Autorité environnementale

Avis délibéré de l'Autorité environnementale sur le projet « Villages Nature » à Bailly-Romainvilliers, Serris et Villeneuve-le-Comte (Seine-et-Marne)

n°Ae: 2011 - 80

Avis établi lors de la séance du 8 février 2012 - n° d'enregistrement : 008078-01

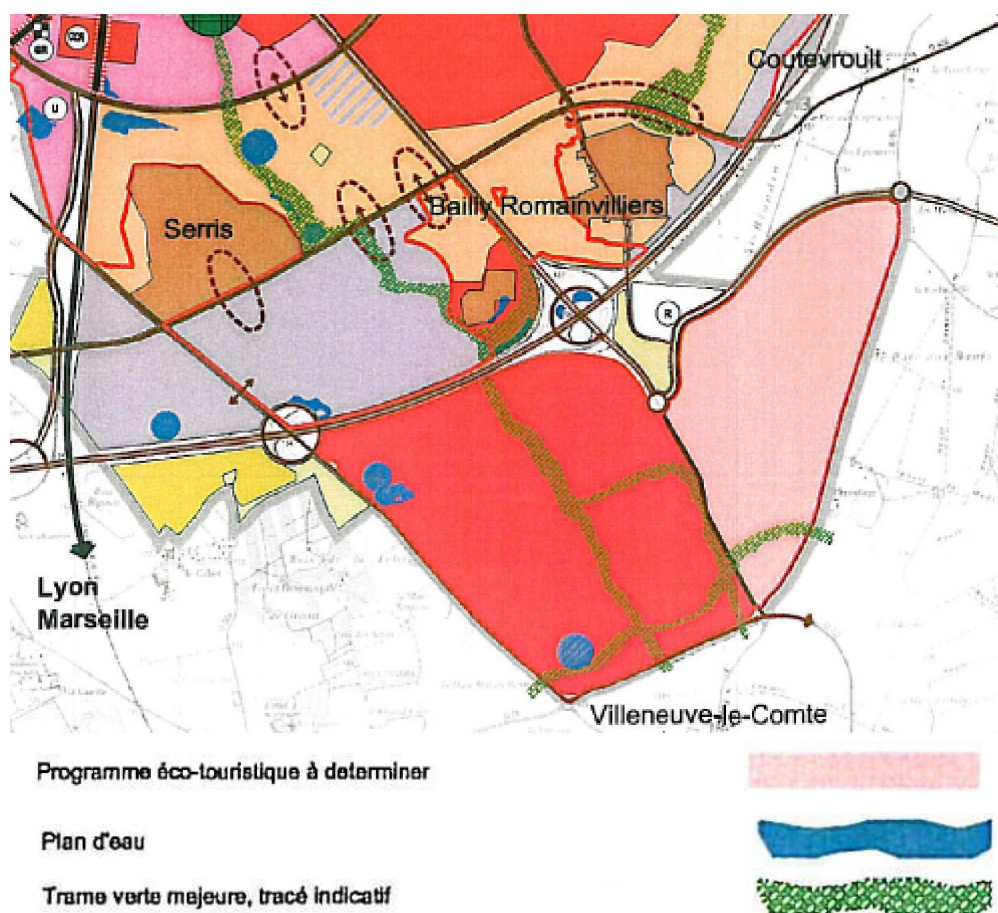
L'Ae recommande, pour une information aisée du public, que ces documents soient mis à sa disposition lors de l'enquête publique sous une forme adaptée (mise en ligne sur Internet s'ils sont trop volumineux pour être reproduits).

Commentaire du plan : Le plan du projet d'aménagement du Secteur IV qualifie de « destination touristique » un périmètre englobant le projet de « Villages Nature » et le ranch Davy Crockett en y identifiant deux plans d'eau et le tracé, indicatif, dans ce périmètre de la « trame verte majeure » du Secteur. La zone située à l'Est (extension conditionnelle de « Villages Nature ») y est qualifiée de « programme écotouristique à déterminer ». La mention R correspond à une réserve pour équipements d'intérêt collectif (14ha environ).

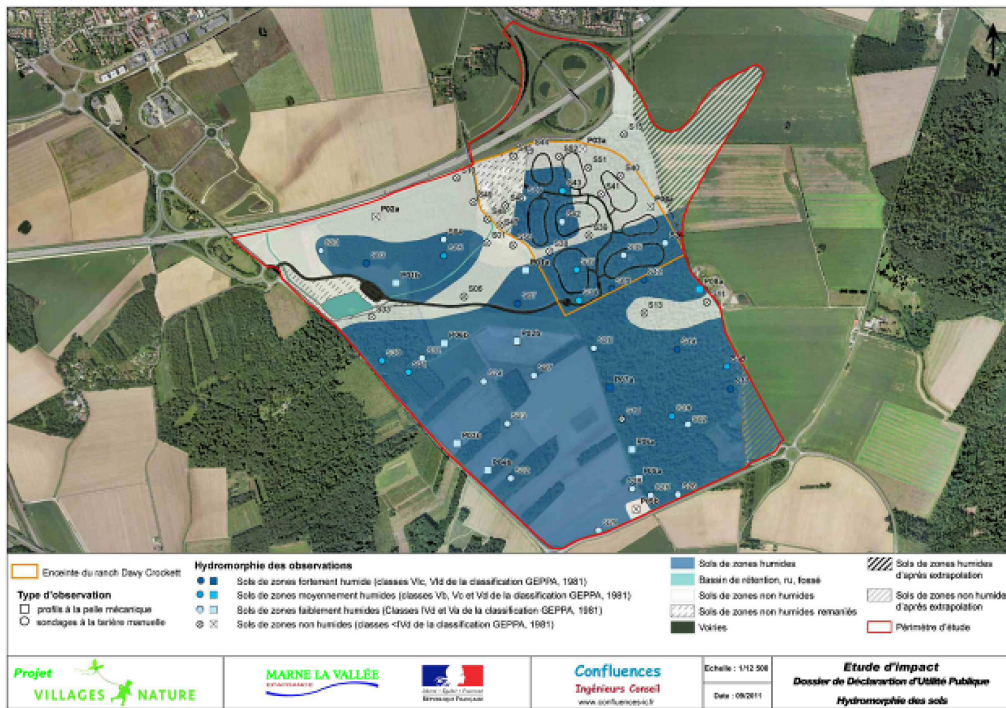
Le SAGE proscrit désormais la création d'ouvrages hydrauliques dans le lit mineur des cours d'eau. Ce fut néanmoins le cas lors de l'implantation du bassin n°8 sur le bassin de la Folie avec interruption de la continuité sur le cours d'eau.

L'Ae suggère l'inclusion dans le projet, à l'occasion des travaux dans le bassin n°18 de la création d'un cours dérivé du ru de la Folie permettant de rétablir la continuité de ce cours d'eau et de réaménager dans le même objectif, le franchissement du ru par la RD 231.
